**Nota van
Beantwoording
zienswijzen
ontwerp-peilbesluit
Bentwoud en omgeving
(Polder de Noordplas)**

CORSA nummer: 18.128016
d.d. 26-9-2018

figuur 1: schematisch peilverloop bij oorspronkelijke peilvoorstel en na aanpassing

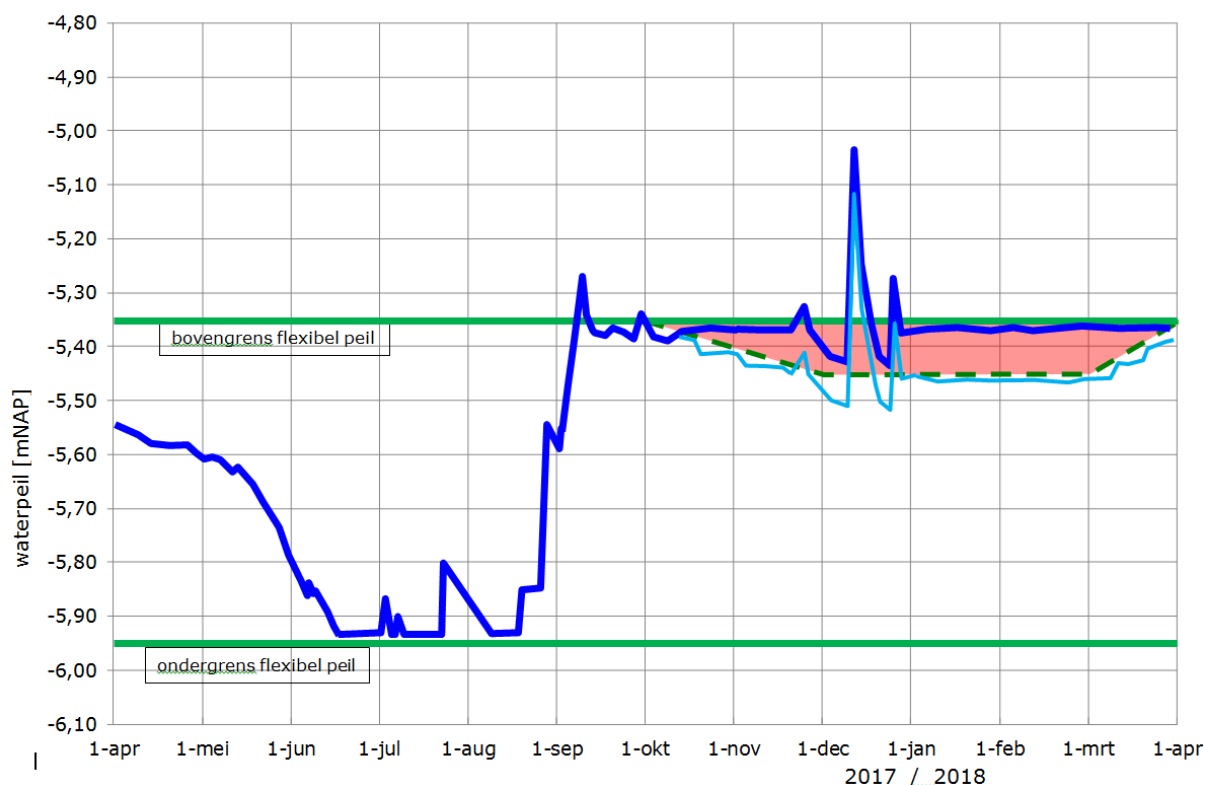
Indiener constateert dat in een periode van wateroverlast het waterpeil langdurig tegen de bovengrens komt en zelfs regelmatig erboven. Dat is een juiste constatering. Bij de ontwikkeling van het Bentwoud is vanaf het begin van de planvorming gekozen voor de instelling van flexibel peil. Bij flexibel peil is er sprake van een natuurlijke peilfluctuatie binnen de vastgestelde bandbreedte. Deze vorm van peilbeheer betekent dat in een periode met een neerslagoverschot (meestal najaar, winter en vroeg voorjaar) het reguliere waterpeil inderdaad gedurende langere tijd bij de bovengrens van de bandbreedte ligt. Dit is onderdeel van het beoogde peilbeheer. Als vervolgens een neerslaghoeveelheid groter is dan de afvoercapaciteit van het watersysteem zullen er daarnaast kortdurende peilstijgingen optreden boven het reguliere peil, in dit geval dus boven de bovengrens van de bandbreedte. Dergelijke peilstijgingen zijn een onlosmakelijk onderdeel van het functioneren van de watersystemen in geheel Rijnland.

De gekozen bovengrens van het flexibel peil van NAP-5,35m heeft tot doel gevallen neerslag tot deze bovengrens vast te houden. Omdat er in een gemiddelde winterperiode een neerslagoverschot aanwezig is, is in die periode de noodzaak zo veel mogelijk water vast te houden (dus tot de bovengrens) minder aanwezig.

Het peilvoorstel ziet er dan als volgt uit:

- in de loop van maart t/m in de loop van september/oktober: flexibel peil tussen NAP-5,35m en NAP-5,95m (overeenkomstig oorspronkelijk plan)
- in de loop van september/oktober t/m in de loop van maart: flexibel peil tussen NAP-5,45m en NAP-5,95m

Bij zeer natte omstandigheden kan het peil in dit peilvak tot -4,85 m NAP worden opgezet, een halve meter bovenop de hoogste stand van het flexibele peil van -5,35 m NAP. De aanpassing van de bovenkant van het regulier, flexibele peil in de loop van het najaar tot het vroege voorjaar betekent geen aanpassing van het maximum van -4,85 m NAP.

Locatie duiker 14-12-2017

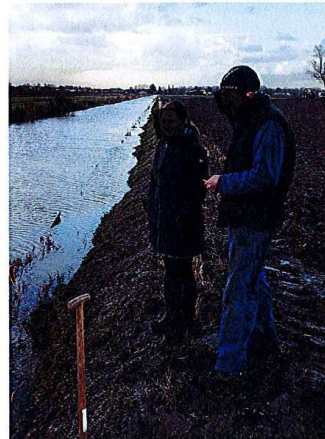
Aan de hand van de volgende foto's wordt zichtbaar gemaakt dat de beoogde drooglegging van 1,3 meter van de gronden die liggen in het peilvak WW-25C, maar deels afwateren op peilvak WW-25A, lang niet wordt gehaald.

Meting bovenkant
eindbuis tot waterlijn

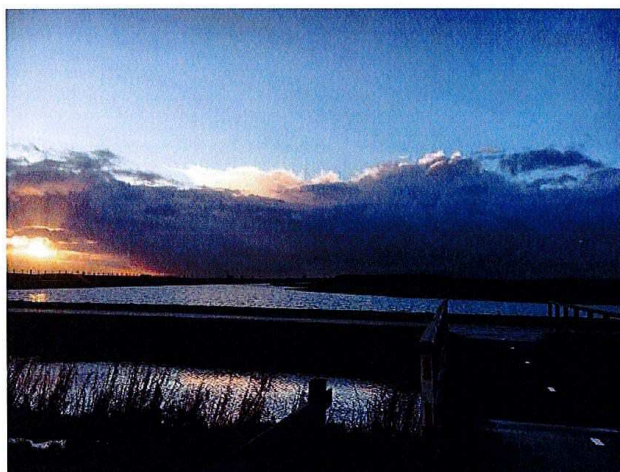
Constatering: Bij het nieuwe peilvoorstel van peilvak WW-25A; NAP -6,37 m komen de drainagebuizen onderwater te liggen.

Meting op 4 september 2018, zie foto peilschaal Vakgemaal Van der Torre aan de uitstroomkant (=WW-25A). Toevallig stond het peil toen exact op NAP -6,37 m.

Meetresultaat 9,5 cm

Stuw Vijfde Tocht

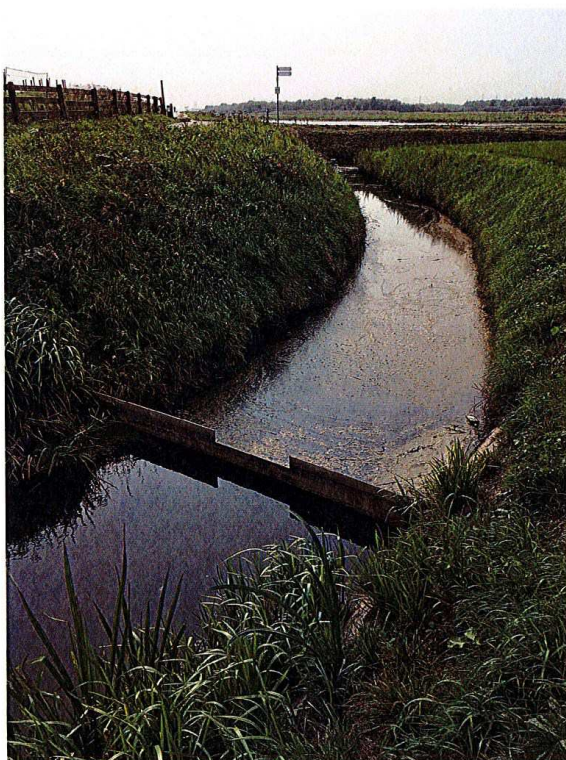
In de voorgestelde beschreven maatregelen wordt geen melding gemaakt van het verwijderen van een stuw in de Vijfde tocht, ter hoogte van noordwest hoek van Perceel 4. Op de aangeleverde kaarten wordt de Vijfde tocht echter qua kleurlegenda (peilvak) toegerekend aan WW-25A. Aansluiten op dat peilvak zou een verlaging van het slootpeil betekenen van ruim 27 cm. Dat is ongewenst vanwege opbarsting, verzilting en de aanwezigheid van loopzand.

We hebben oorspronkelijk het plan gehad deze stuw te verwijderen. Tijdens één van de gehouden informatiebijeenkomsten hebben we de informatie gekregen dat er afkalving is opgetreden toen dit in het verleden als eens geprobeerd is. Dat is aanleiding geweest terughoudend om te gaan met een peilverlaging van deze sloot. De sloot maakt echter

wel deel uit van het peilvak van de Machinetocht, terwijl wij niet het plan hebben deze werkelijk op dat peil te brengen. Een eenvoudige stuw vormt nu een drempel tussen sloot en Machinetocht, waardoor de sloot in tijden met normaal peil op een hoger peil staat dan de Machinetocht, maar in tijden met verhoogde peilen mee beweegt met het Machinetocht peil.

- Opnemen op kaart 7 van de beleidsregels die behoort bij Uitvoeringsregel Peilafwijking (uitvoeringsregel 17) : de sloot mag op een hoger peil worden gehouden dan het peil van het peilvak. Motivering: Het maaiveld langs de sloot is hoog gelegen. Bij een eerdere peilverlaging trad afkalving op.
